## Regione Liguria – Giunta Regionale

Oggetto	Accordo di collaborazione con l'Autorità di bacino distrettuale dell'Appennino settentrionale. Adozione, ai fini dello svolgimento della fase di pubblicità, della proposta di riesame delle mappe da pericolosità fluviale del PGRA sul reticolo secondario del tratto terminale del torrente Molinero, in comune di Savona.
Tipo Atto	Decreto del Dirigente
Struttura Proponente	Unità organizzativa Assetto del territorio
Dipartimento Competente	Direzione generale Protezione civile e difesa suolo
Soggetto Emanante	Roberto BONI
Responsabile Procedimento	Paolo PERSICO
Soggetto Responsabile	Roberto BONI

### Aggiornamento mappe alluvione fluviale del PGRA – Reticolo secondario Liguria

**Aggiornamento delle mappe di pericolosità da alluvione fluviale relativa al torrente Molinero, in comune di Savona.**

Piano di Gestione del Rischio Alluvioni del Distretto Idrografico dell'Appennino Settentrionale  
**MAPPA DELLA PERICOLOSITA' DA ALLUVIONE FLUVIALE**  
 Reticolo secondario

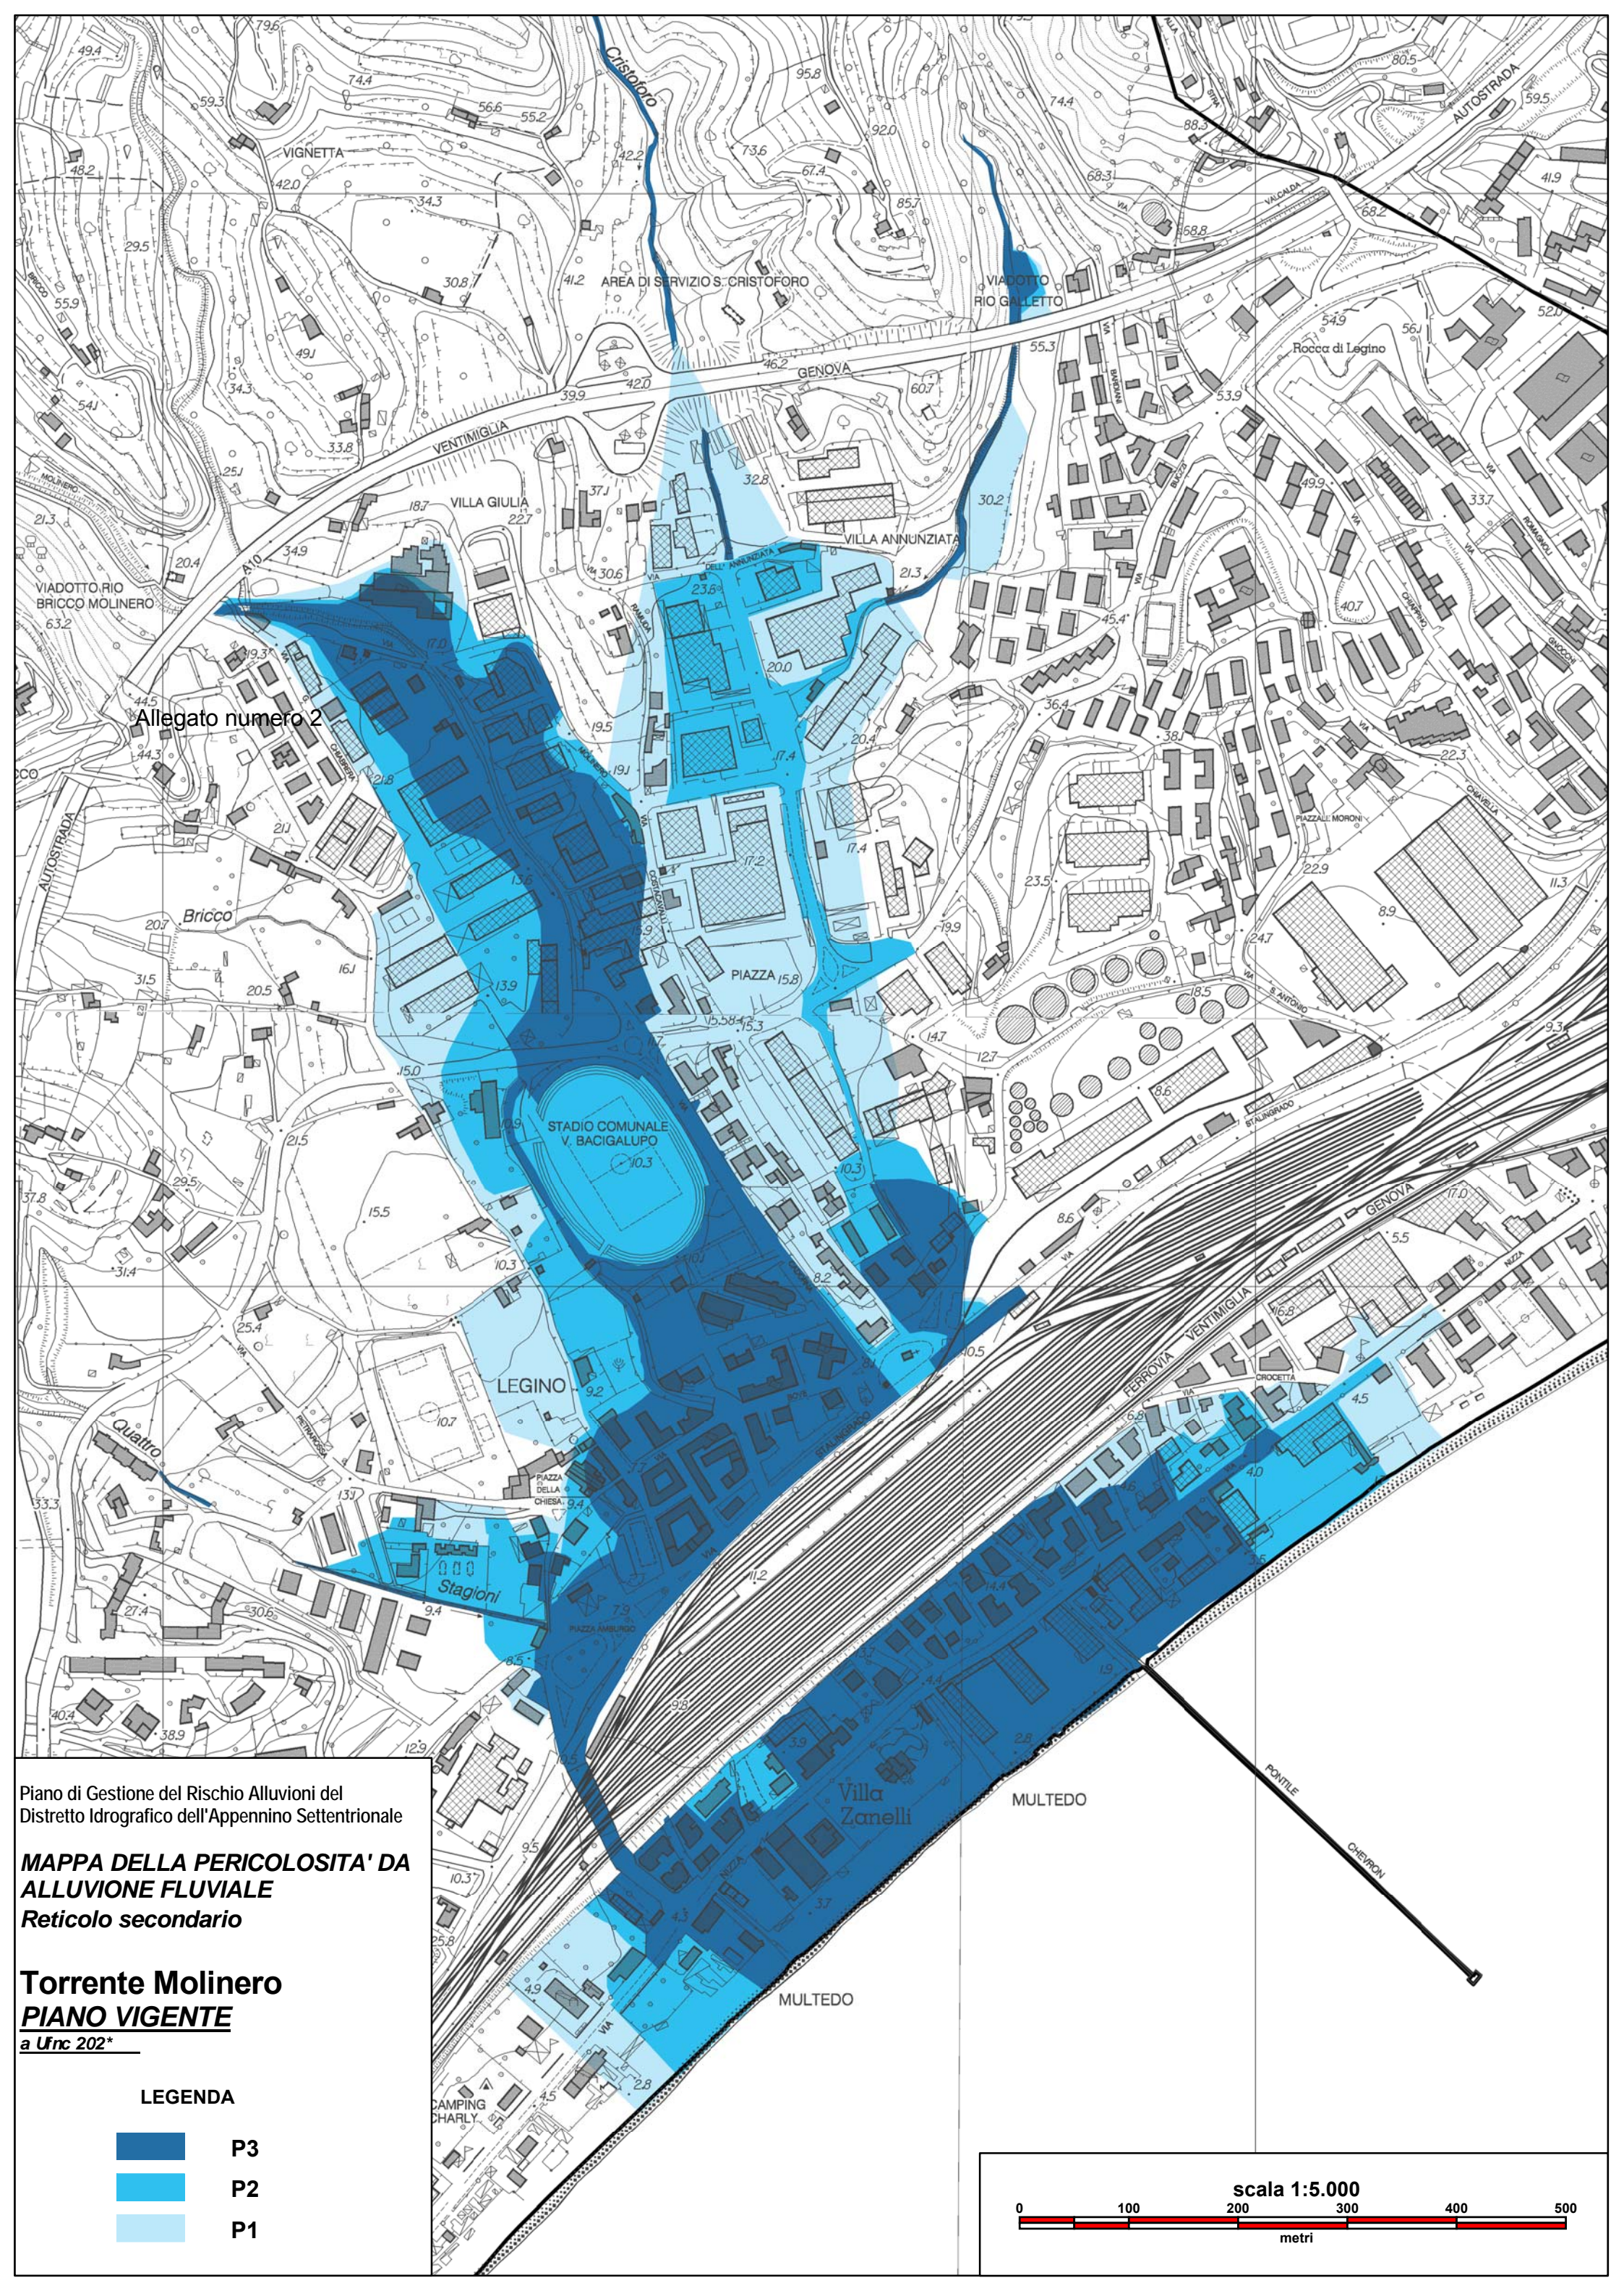
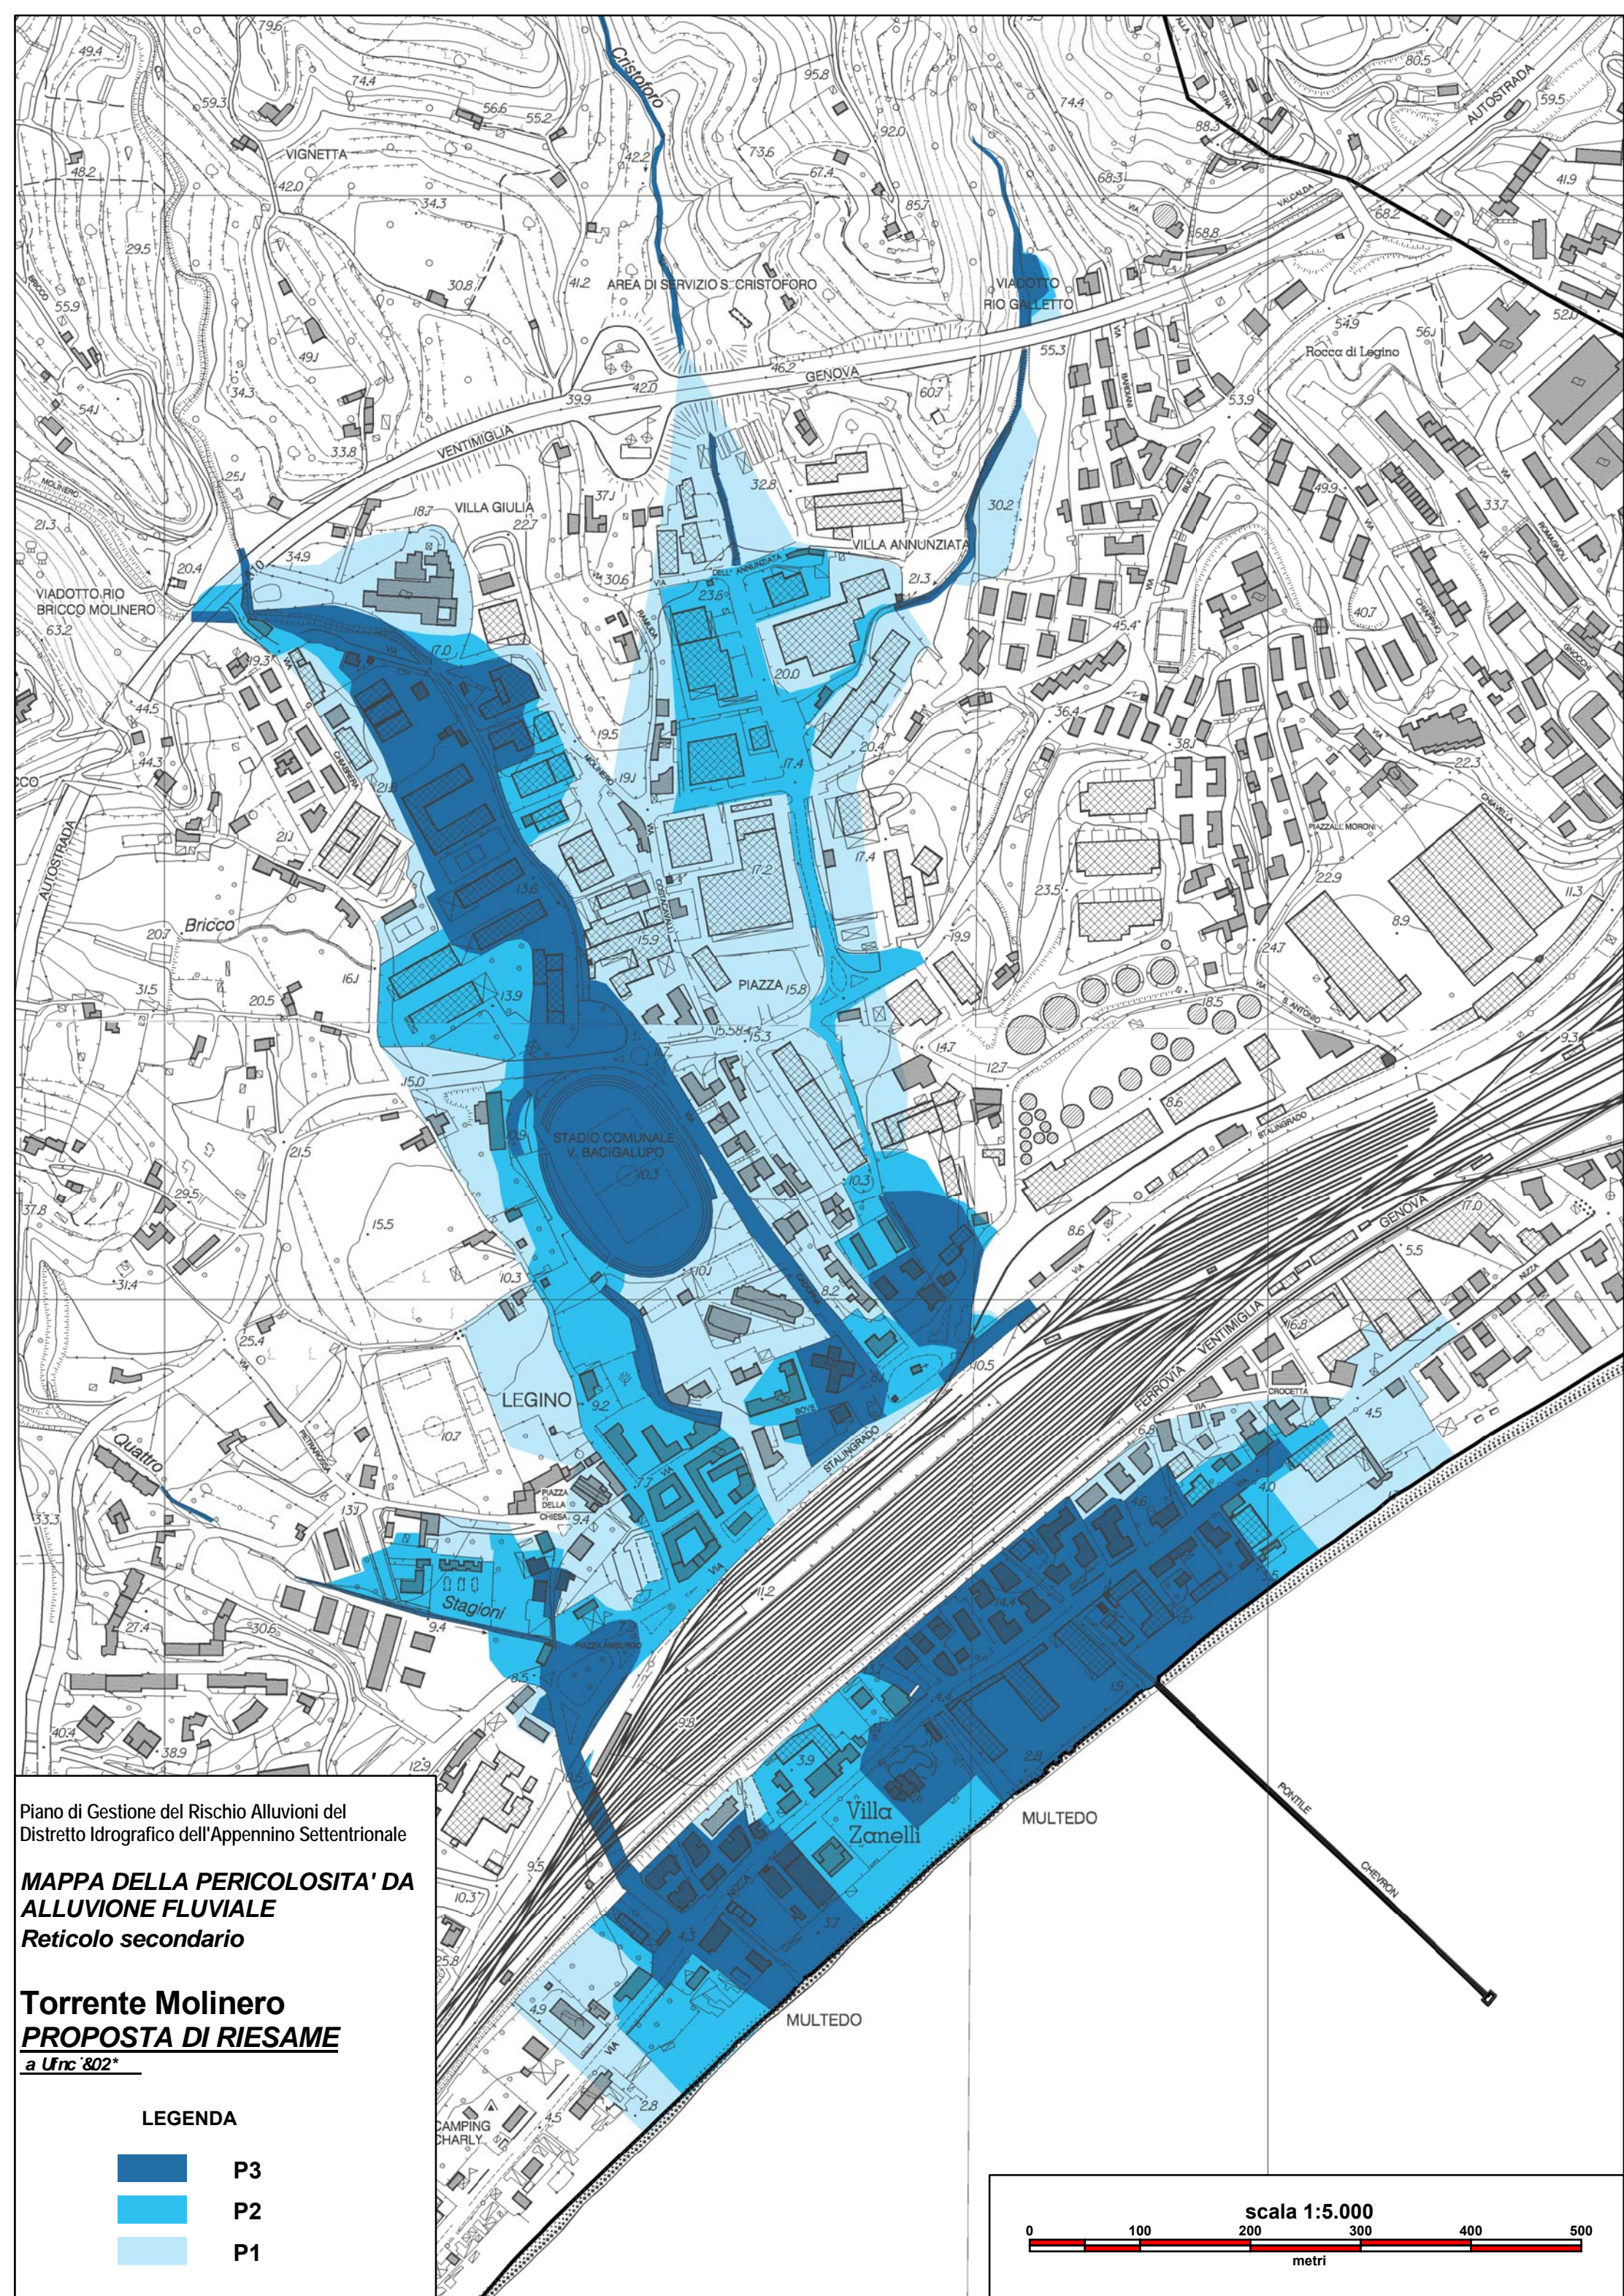
Sulla base delle verifiche e delle analisi riportate ai paragrafi precedenti, è stata redatta una **nuova mappatura** delle aree inondabili per l'asta del rio Molinero dal viadotto dell'autostrada alla foce.

Le differenze tra la mappatura vigente del PGRA e quella proposta sono dovute ai lavori eseguiti lungo l'asta del corso d'acqua negli ultimi anni e alla diversa modellazione idraulica: le fasce del piano erano state redatte a seguito di un modello monodimensionale a sponde infinite, mentre la proposta di mappatura deriva da una modellazione bidimensionale.

Alla luce di quanto sopra, si ritiene possibile procedere alla modifica delle mappe di pericolosità fluviale del PGRA, reticolo secondario, relative al rio Molinero, in comune di Savona (SV), come riportata in allegato 2.
